REPUBBLICA ITALIANA
REGIONE SICILIANA
PRESIDENZA
AUTORITÀ DI BACINO DEL DISTRETTO IDROGRAFICO DELLA SICILIA
SERVIZIO 5 – PARERI E AUTORIZZAZIONI AMBIENTALI
DEMANIO IDRICO FLUVIALE E POLIZIA IDRAULICA
(AG – CL - EN)
SEDE: VIA ACRONE, 51 – 92100 AGRIGENTO

Protocollo n. 22141 del 11/08/2025

OGGETTO: AUTORIZZAZIONE IDRAULICA UNICA

AIU a favore di Pacifico Rame S.r.l. – Lavori nei Comuni di Butera (CL)

Tabella e planimetria delle interferenze del cavidotto

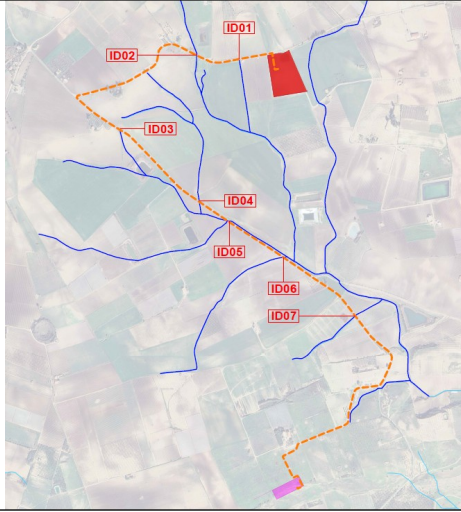
Per l'attraversamento diretto del cavidotto sull'impluvio viene utilizzata la tecnologia tipo TOC, quindi l'attraversamento avviene in subalveo mentre per l'attraversamento su punto (ID 07) l'attraversamento avviene tramite canalina ancorata all'impalcato del ponte senza riduzione della sezione idraulica.

- Nelle fasce di pertinenza fluviale così come individuate nelle planimetrie di progetto **non dovranno essere realizzati fasce a verde, strade di servizio interne e recinzioni.**
